E4 Förbifart Stockholm

Reviderings-PM

**Förändringar i PM Hydrogeologi 0G14H032 med anledning
av ändrat utförande**

0G14H042

Figur 1 Profil ändrad betongtunnel, anl. 14N

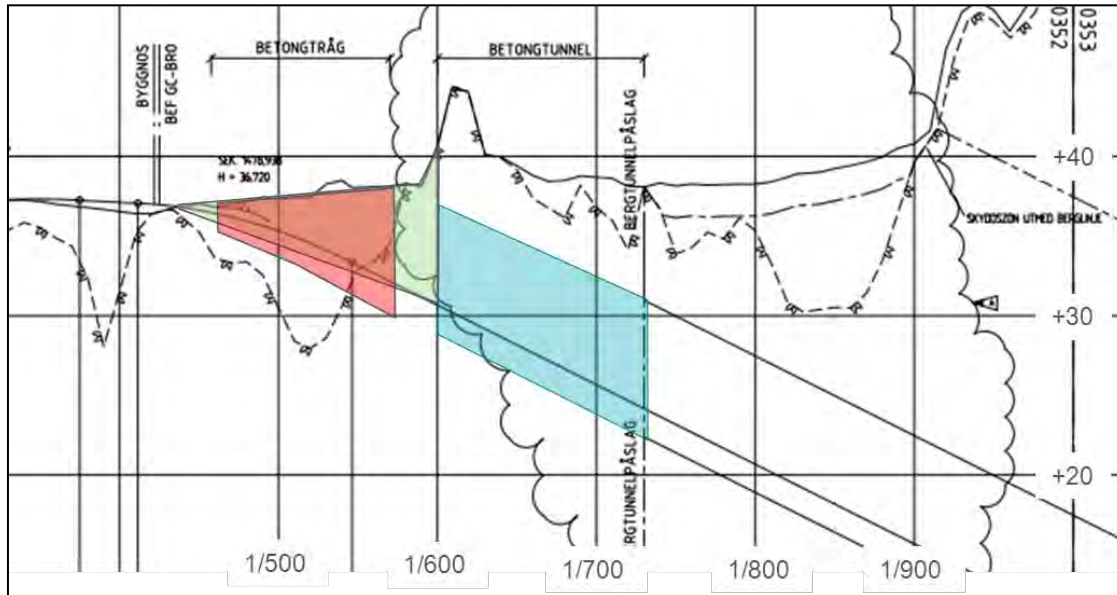
Påfartsrampen från Stockholm mot Förbifart Stockholm, dvs E20 S mot E4N har ändrats genom att betongtunneln, efter kompletterande bergnivåkartering, har kunnat kortas ned och därmed har bergtunneldelen förlängts. Betongtunneln har anläggningsnummer 14N och ramptunneln har anläggningsnummer 11G. Betongtunneln har kortats med ca 130 meter från att tidigare anslutit till bergtunneln vid 1/860 till numera vid 1/730.

1. Figur 40
profilen utgår, ersätts av figuren ovan.
2. Tabell 7
ändring avseende anl 14N, rad ersätts av

3. Bilaga 1-3 utgår, ersätts av figuren ovan
4. Ritning 11G To302 utgår, ersätts av bilagd ritning 11 G T352 A
5. Ritning 14N K2001 (bilaga 5-3) utgår.

Figur 2 Läge för tillkommande arbetstunnel vid Skärholmen och Kungens kurva

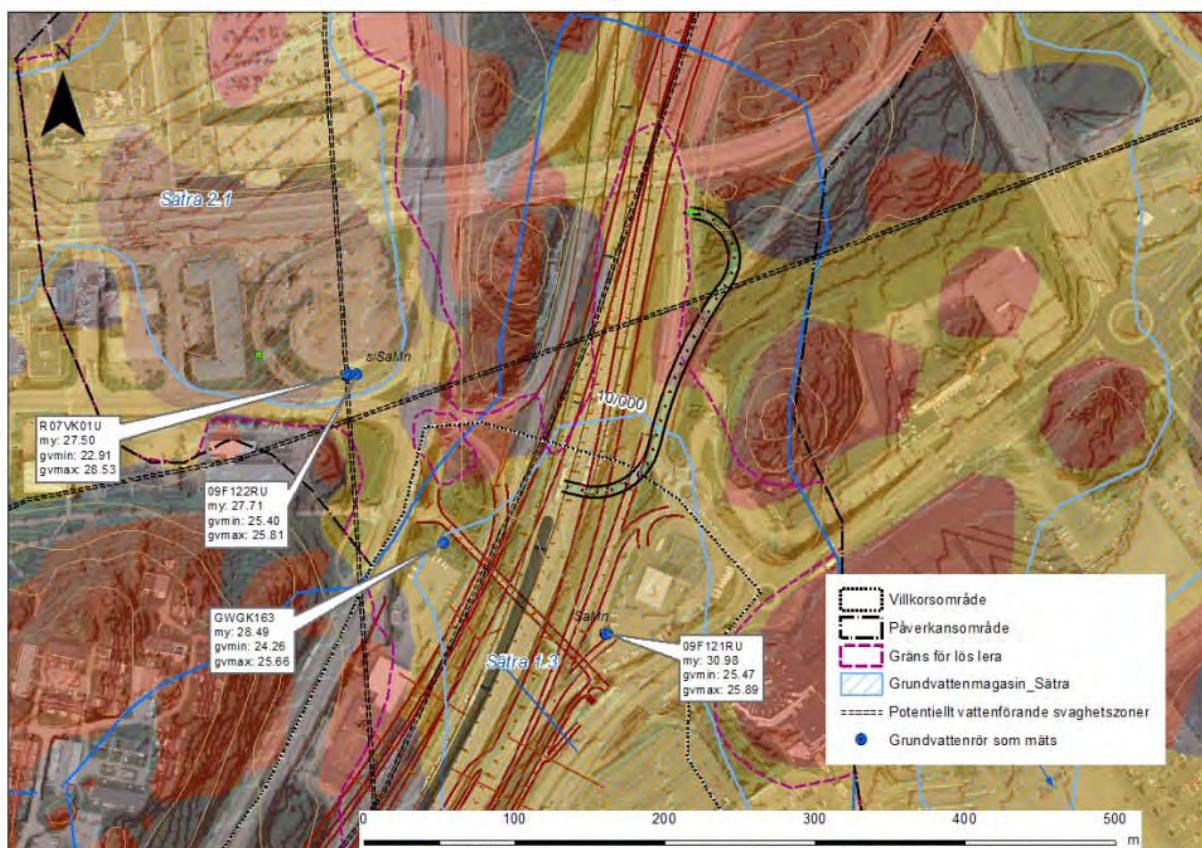
I samband med byggprojekteringen har det framkommit ett behov av en arbetstunnel vid Skärholmen som ansluter till bergtunnlarna precis där de övergår till betongtunnlar vid trafikplats Kungens kurva, se Figur 2 nedan. Arbetstunneln ansluter till rampvägen som går från den södra cirkulationsplatsen vid IKEA till bron över E4/E20 (Vårbergsvägen).

Den föreslagna tunneln är ca 260 meter lång och ansluter till huvudtunnlarna vid längdmätning ca 9/950 på nivån ca +11 (bottennivån). Med det föreslagna läget mynnar tunneln ut i en bergskärning med bottennivån +35.

I den tekniska beskrivningen saknas arbetstunneln i de avsnitt som beskriver vilka anläggningsdelar som förekommer längs sträckan, exempelvis i avsnitt 5.1 Vårby – Sättra, där figur 31 *Plan för sträckan 9/500 – 10/350 med anläggningsdelar* är inkomplett.

Figur 3 Läge för krossanläggning i bergrum (skrafferat svart område) i anslutning till arbetstunneln vid Sättra

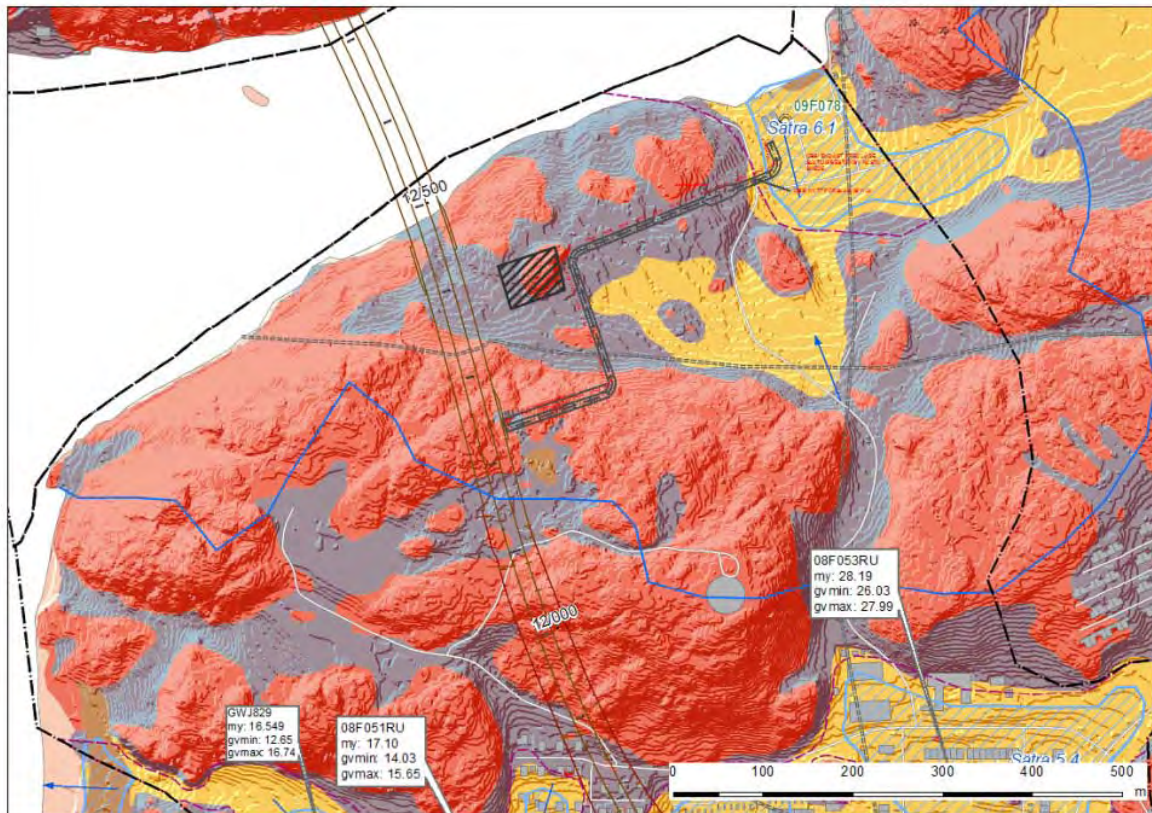
I anslutning till arbetstunneln i Sätra har arbetsplaneområdet utökats för att få plats med ett bergrumsutrymme för en krossanläggning av de utsprängda bergmassorna från vägtunnlarna. Krossanläggningen förläggs nere i bergrum för att minska omgivningspåverkan avseende buller och damning. Samtidigt har arbetstunnelns längd minskat med ca 70 meter (från 560 till 490 m) från vad som redovisats i underlaget till ansökan på grund av en något annan sträckning.

För att rymma krossanläggningen behöver bergrummet ha en bredd x höjd-förhållande på ca 15 x 15 (upp till 20) m. Detta kan jämföras mot vägtunnlarna som vardera blir ca 16 x 8 m eller själva arbetstunneln med bredd x höjd-förhållande ca 7 x 8 m. Bergrummets längd blir ca 50 meter.

Den föreslagna placeringen av bergrummet för krossanläggningen framgår av fastställelsehandling ritning 200T93K1 där vägområde för krossanläggningen finns markerad.

Figur 4 Läge för krossanläggning i bergrum (skrafferat svart område) i anslutning till arbetstunneln vid Lovö trafikplats

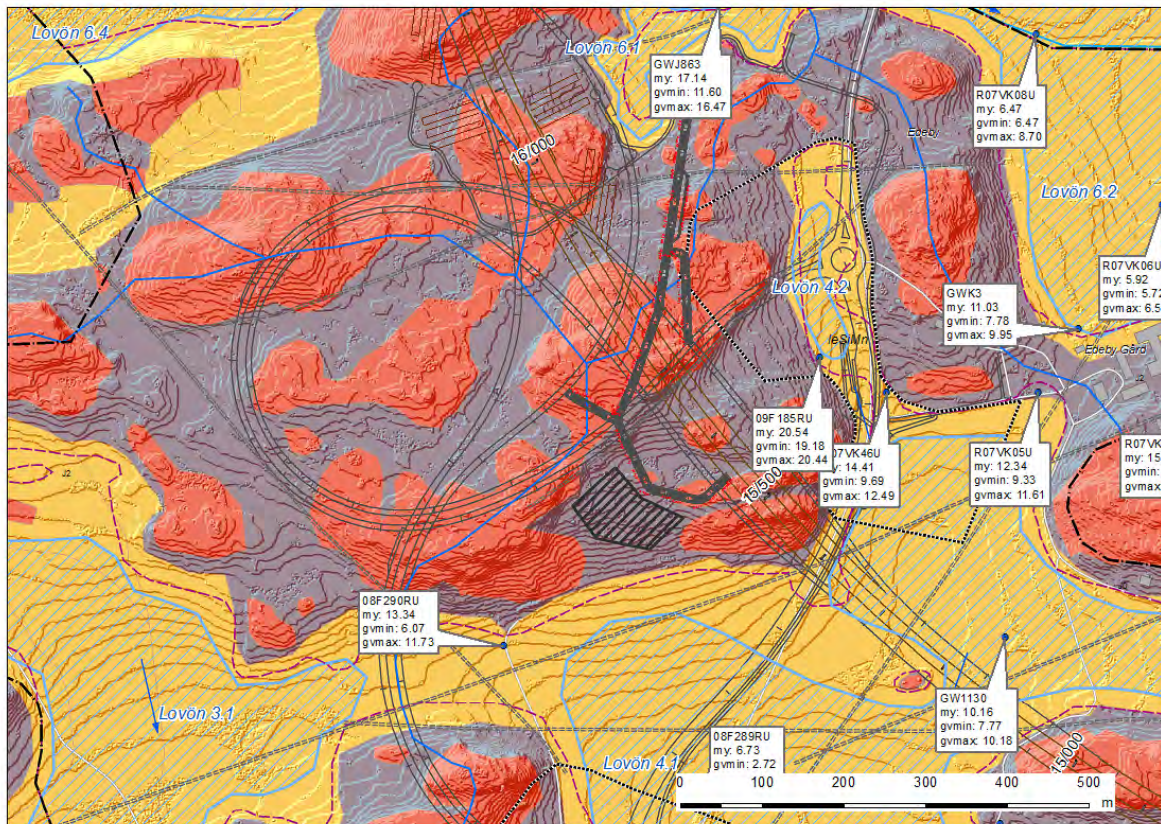
I anslutning till arbetstunneln vid Lovö trafikplats har arbetsplaneområdet utökats för att få plats med ett bergrumsutrymme för en krossanläggning av de utsprängda bergmassorna från vägtunnlarna. Krossanläggningen förläggs nere i bergrum för att minska omgivningspåverkan av buller och damning. Den exakta utformningen av krossanläggningen tas fram i pågående byggbehandlingsprojektering men tillräckligt finns framme för att kunna bedöma omgivningspåverkan avseende grundvattnet.

För att rymma krossanläggningen behöver bergrummet ha en bredd x höjd-förhållande på ca 15 x 15 (upp till 20) m. Detta kan jämföras mot vägtunnlarna som vardera blir ca 16 x 8 m eller själva arbetstunneln med bredd x höjd-förhållande ca 7 x 8 m. Bergrummets längd blir ca 50 meter. Bergrummet ansluter till arbetstunnelns nedre del, vilket innebär att bergrummets botten får nivå ca -20 till -10. Området inom vilket bergrummet placeras visas i figuren nedan.

Profilritning över anl. 292 arbetstunneln, bilaga 2-30, saknar anslutning till bergrummet. Som redovisades ovan är dock exakt läge för anslutningen inte projekterat.

Figur 5 Läge för gammalt (svart linje) och nytt (grå linje) läge för arbetstunneln vid Norra Lovö

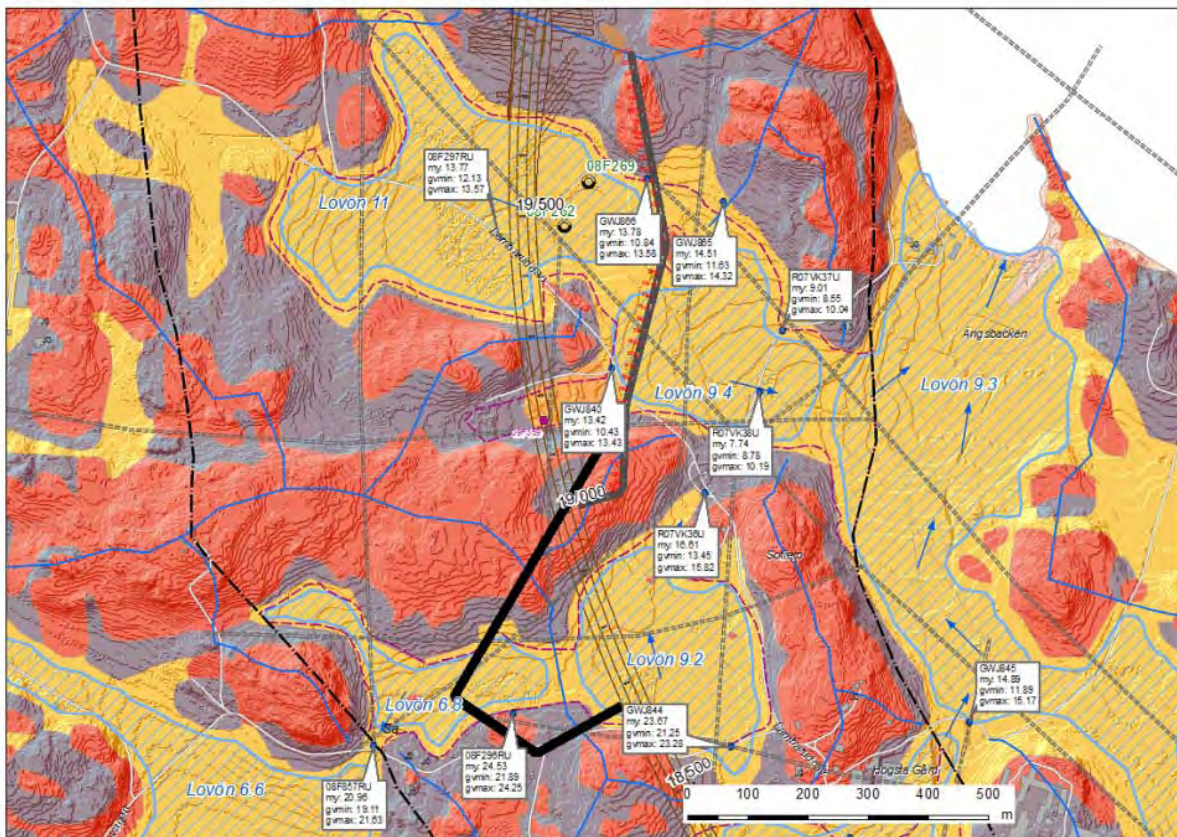
Arbetstunneln som flyttas har anläggningsnummer 391.

Tidigare redovisad arbetstunnel anslöt till huvudtunnlarna vid längdmätning ca 18/680 och gick i vinkel förts ut mot väster för att sedan vika av och gå över huvudtunnlarna och mynna vid markytan väster om Lambaruddsvägen i närheten av Sofiero. Arbetstunneln var 850 meter lång och anslut på

nivån -86. Det nya föreslagna läget är att arbetstunneln flyttas norrut. Anslutning till huvudtunnlarna sker nu vid 19/000, tunneln är 816 meter lång och ansluter på nivån -76.

Tidigare och det nya läget för arbetstunneln visas i figuren nedan.
